Az 531 0565 30 számú feszítőgörgő szemmel látható eltérése

LuK-AS sz.: 531 0565 30

INA 0011

1. ábra: 531 0565 30 (régi kivitel)

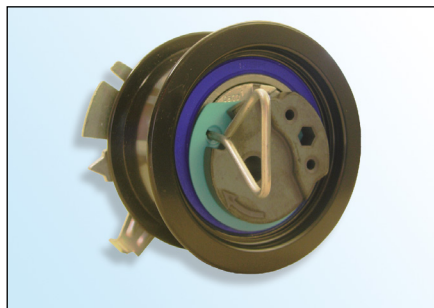
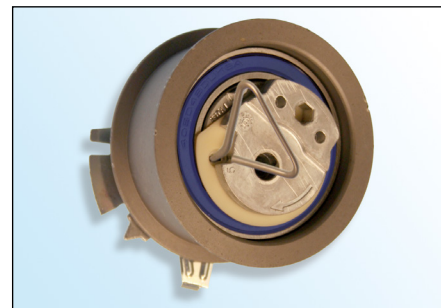
- Excenter szinterféműből
- E-Coat (fekete) felületi réteg
- Kék csapágytömítés

- Excenter öntött alumíniumból
- Cink-foszfor felületi réteg (világosbarna)
- Barna vagy kék csapágytömítés

Termékeink állandó továbbfejlesztésének keretében a **531 0565 30** cikkszámú feszítőgörgőt módosítottuk.

A feszítőgörgő „régi kivitele” **nem** szűnik meg és továbbra is felhasználható és a járműgyártó előírásai szerint kell beszerezni!

Az „új kivitel” szerelésekor figyeljen arra, hogy a feszítőgörgő felületi rétege **ne** sérüljön meg!
